**Indsendt af Fællesrådet for Sabro-Fårup**

Eshøjvej 50, 8471 Sabro - Tlf. 4026 1118 - Mail [formand@sabro-faarup.dk](mailto:formand@sabro-faarup.dk)**Høringssvar: Nye 150kV og 400kV linjeføringer ved Sabro og Mundelstrup.****400kV linjeføring ved Mundelstrup.****Løsningsforslag ved nedgravning af 400kV-ledning**

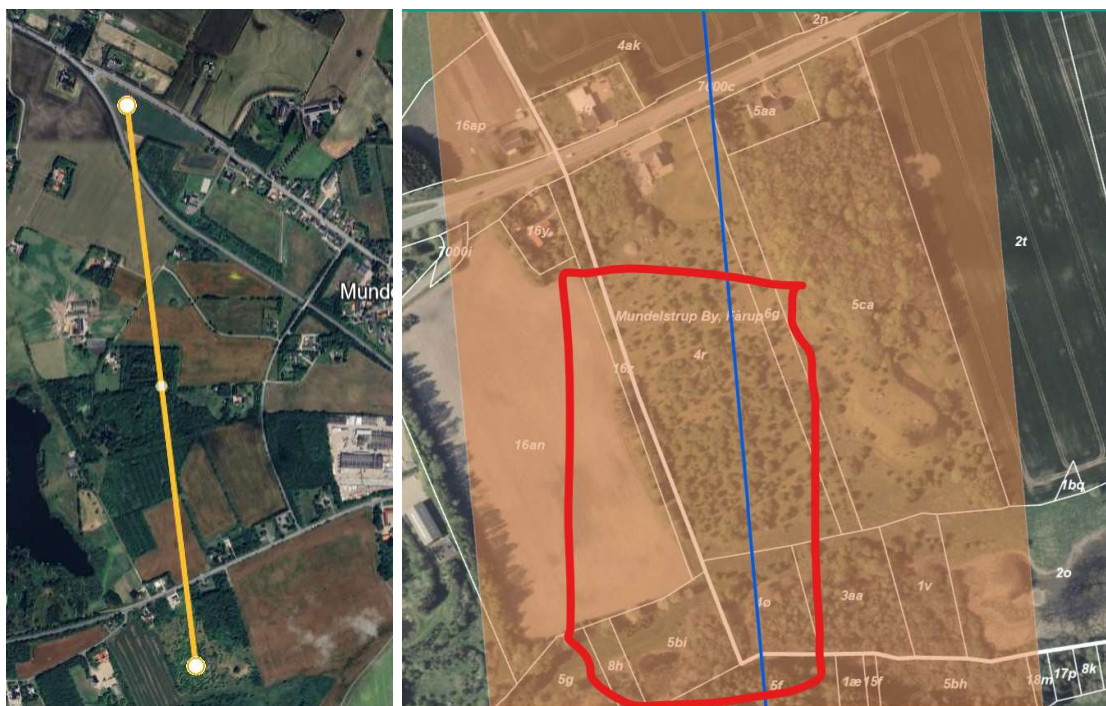
Af hensyn til de 10-12 ejendomme i området ved Mundelstrup der kommer til at ligge tættest på masteføringen og den store påvirkning det vil få på dem, vil Fællesrådet gerne foreslå en ændring af projektet.

Fællesrådet foreslår, at kablet bliver ført i jorden ude i det åbne land syd for Borumvej på matrikel 4ø, 4r eller 6g, alle Mundelstrup By, Fårup ca. 1.500 meter længere mod syd end planlagt.

**I øvrigt** skal opmærksomhed henledes på, at der hvor man agter at starte nedgravningen i Mundelstrup på matrikel 7c, Fårup By, Fårup umiddelbart på den anden side af Gammel Viborgvej på matrikel 7000b Mundelstrup By, Fårup er et **§3 vandhul**, som det ser ud til at I vil grave tværs igennem.
